## Detaljplan för **Vesholmarna 1 med flera fastigheter** **(Kalmarsundsverket)** **Tegelviken, Kalmar kommun**

### Samrådsredogörelse

Datum  
2018-05-23

Ärendebeteckning  
2014-0949

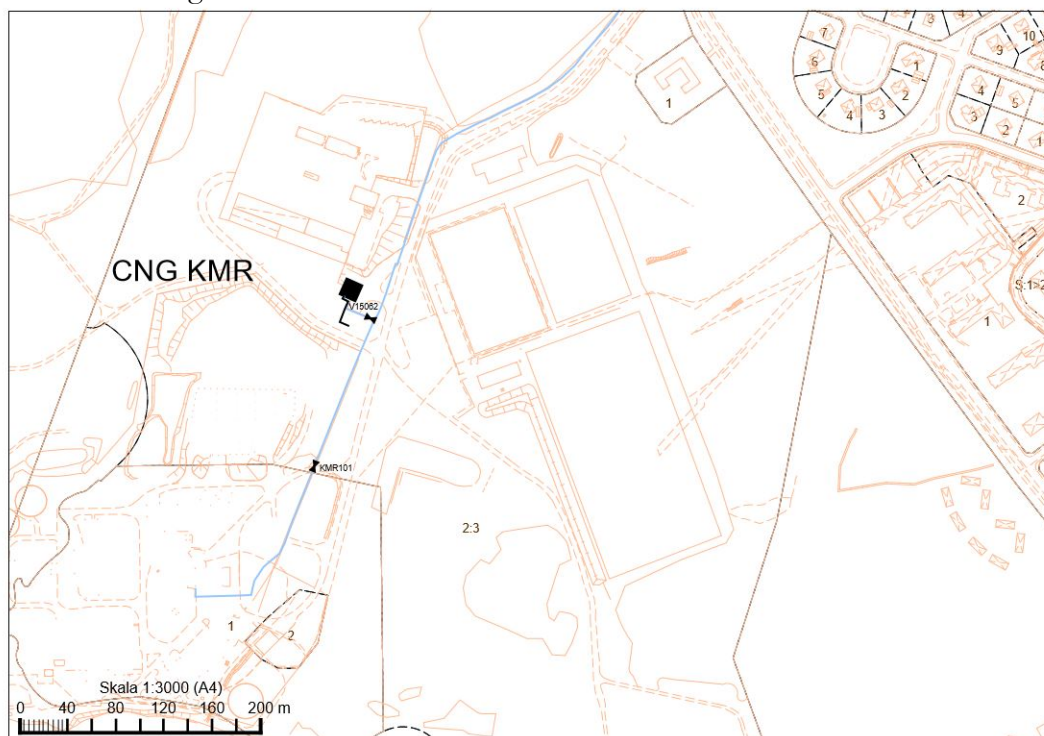
Längs med Vesholmsvägen in till reningsverket har E.ON Biofor en 4 bars distributionsledning för biogas, se bifogad. Vilket bör framgå i planbeskrivningen under rubriken ”*Teknisk försörjning*”.

Biogasledningen är underkastad Energigasnormens regler (EGN 2017) som bland annat innebär ett minsta skyddsavstånd mellan ledning och byggnad inom tätbebyggelse 2 meter och 12 meter utanför tätbebyggt område samt närmaste gräns för område med förväntade grävningsaktiviteter på 2 meter.

För att biogasledningen ska vara förenlig med detaljplanen, hemställer vi att den befintliga biogasledningen skyddas i kommande detaljplanen med ett 5 meter brett u-område med gasledningen i mitten. Och där det i planbestämmelserna står att "*Marken ska vara tillgänglig för allmänna underjordiska ledningar. Inom området får det inte förekomma plantering av träd, mindre buskar accepteras dock*".

Åtkomst till avstängningsventiler (KMR101 och V15062) får inte äventyras.

*Kommentar: Gasledningen är omnämnd i beskrivningen. Ledningen är markerad som u-område i plankartan men kommer att behöva flyttas (se kommentar från Kalmar vatten) till ett läge längs tillfartsvägen.*
